福島第一原子力発電所 特定原子力施設に係る実施計画変更比較表（第三章 第1編）

福島第一原子力発電所 特定原子力施設に係る実施計画変更比較表（第Ⅲ章 第3編 2. 1. 1 放射性固体廃棄物等の管理）

変更前	変更後	変更理由
		<p>一時保管エリア追設の反映 一時保管エリア解除の反映 運用見直しの反映 記載の適正化</p>
<p>図2. 1. 1-1 一時保管エリア配置図</p>	<p>図2. 1. 1-1 一時保管エリア配置図 ※：一時保管エリアA A, k, 1は主に瓦礫類を保管するものの、使用済保護衣等の保管も行う。</p>

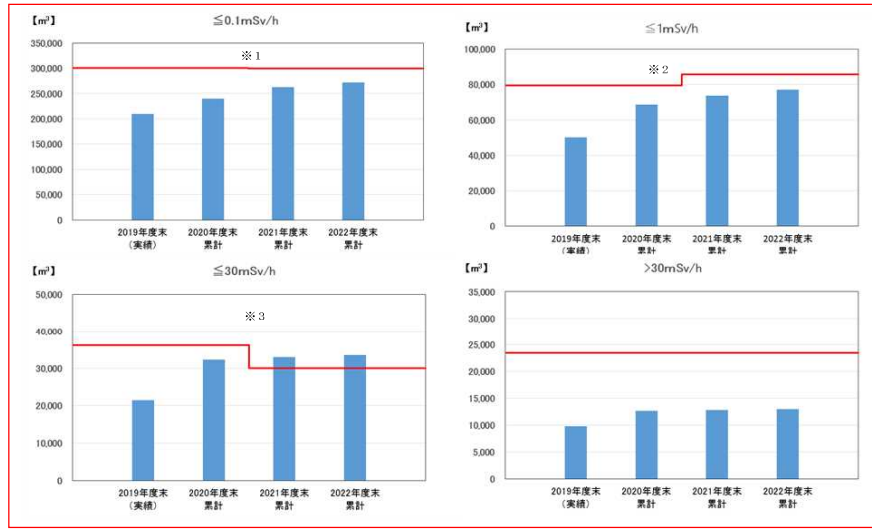
一時保管エリア解除の反映
運用見直しの反映
記載の適正化

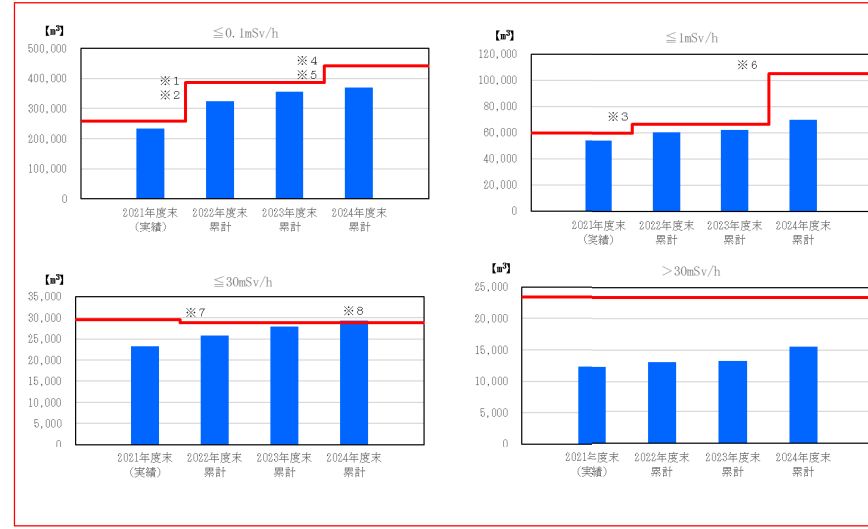
- 図2. 1. 1-2-2 瓦礫類の線量区分毎の想定保管量と保管容量の比較
- ※1：瓦礫類一時保管エリアBB, CC, DD1, DD2, EE1, EE2, k, lの運用を開始することによる増加
 - ※2：瓦礫類一時保管エリアAA, dの保管容量を増加させた運用を開始することによる増加。瓦礫類一時保管エリアF1の受入目安表面線量率変更に伴う増加
 - ※3：瓦礫類一時保管エリアm, nの保管容量を増加させた運用を開始することによる増加
 - ※4：瓦礫類一時保管エリアA2に保管を開始することによる増加
 - ※5：固体廃棄物貯蔵庫第10-C棟の運用を開始することによる増加
 - ※6：固体廃棄物貯蔵庫第10-A棟, 固体廃棄物貯蔵庫第10-B棟の運用を開始することによる増加
 - ※7：瓦礫類一時保管エリアF1の受入目安表面線量率変更に伴う減少
 - ※8：超過分は上位の線量区分へ移動させることで、保管容量の超過を回避
 - ※9：固体廃棄物貯蔵庫第9棟の保管容量は容器収納での保管を前提に、8,400m³/階で想定

保管量及び保管容量の更新
記載の適正化

図2. 1. 1-2-3 伐採木の想定保管量と保管容量の比較

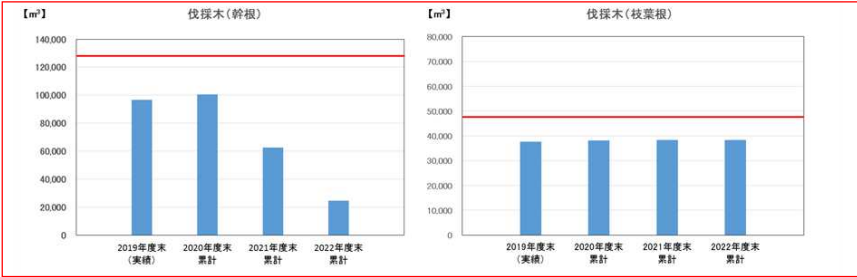
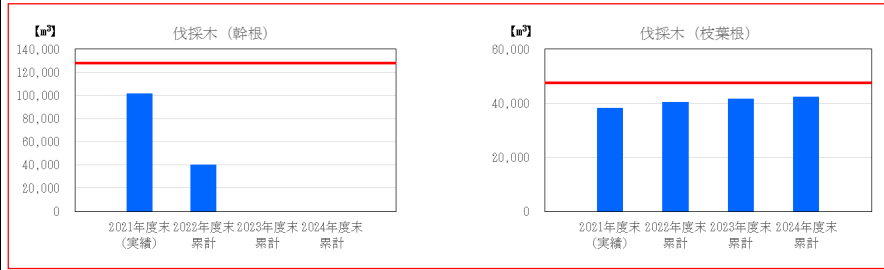
保管量及び保管容量の更新記載の適正化

図2. 1. 1-2-4 使用済保護衣等の想定保管量と保管容量の比較

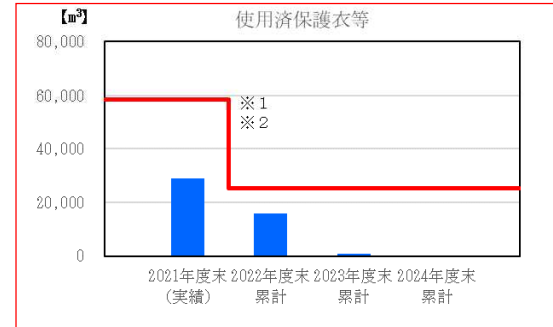
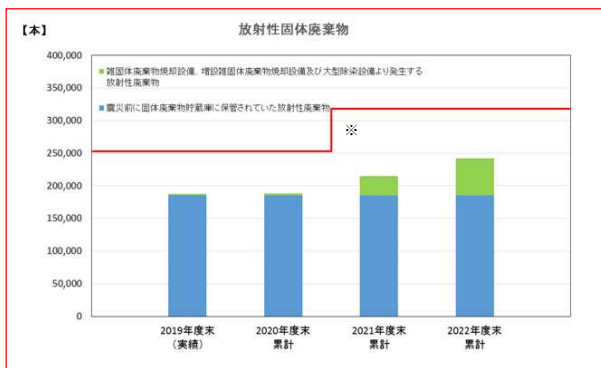
※1：一時保管エリア A A, k, l は、瓦礫類と使用済保護衣等を保管するが、主に瓦礫類の保管をすることから、その保管容量は除外

※2：一時保管エリア c, g の解除及び一時保管エリア i の一部を瓦礫類一時保管エリア A A へ変更することによる減少

保管量及び保管容量の更新記載の適正化

図2. 1. 1-2-5 放射性固体廃棄物の想定発生量と保管容量の比較

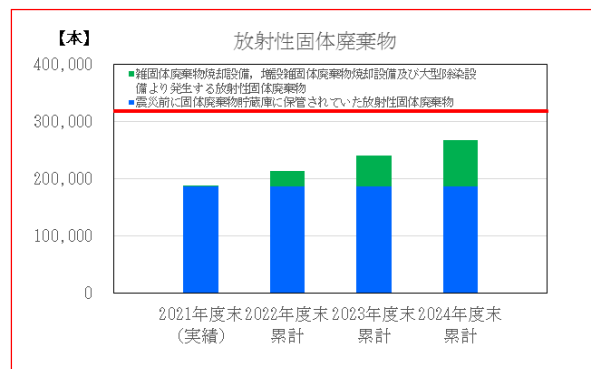
※1 固体廃棄物貯蔵庫第9棟の一部に放射性固体廃棄物を保管することによる増加

保管量及び保管容量の更新記載の適正化
